シリコン障害とデータシート説明

お客様が受け取ったATtiny3216/3217デバイスはこの文書で記述される異常を除き、現在のデバイスのデータシート(www.microchip.com/DS40002205)に対して機能的に一致します。この文書で記述される障害はATtiny3216/3217デバイスの将来の改訂で処置されるかもしれません。

3.3.1. TXDATA緩衝部

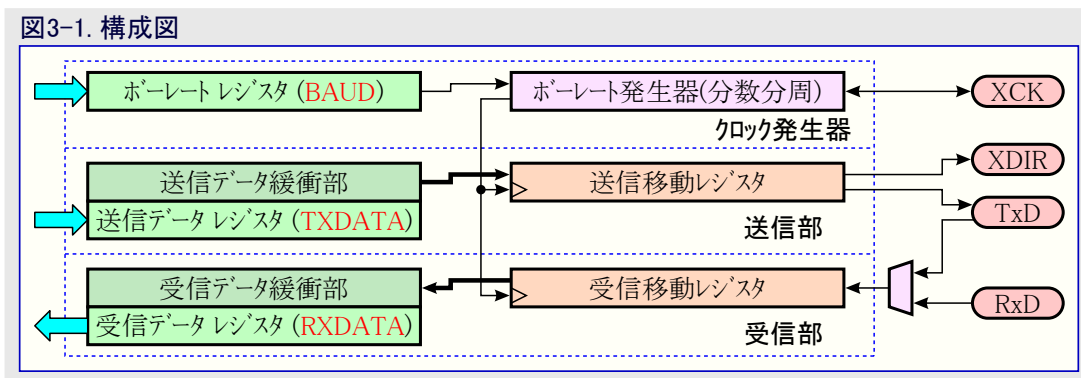
構成図はデータシートの図24-1.からUSART TXが2重緩衝されるのが欠落しています。下図は追加されたTX(送信データ)緩衝部を示します。

以下の文書が「概要」項で変更されます。

送信部は2段の書き込み緩衝部から成ります。

以下の文章が「データ送信」項で変更されます。

データ送信は送るデータを送信データ(USARTn.TXDATALとUSARTn.TXDATAH)レジスタに設定することによって始められます。送信データレジスタのデータは送信緩衝部が一旦空になるとそれに移され、移動レジスタが一旦空になるとそれに進み、新しいフレームを送る準備が整います。
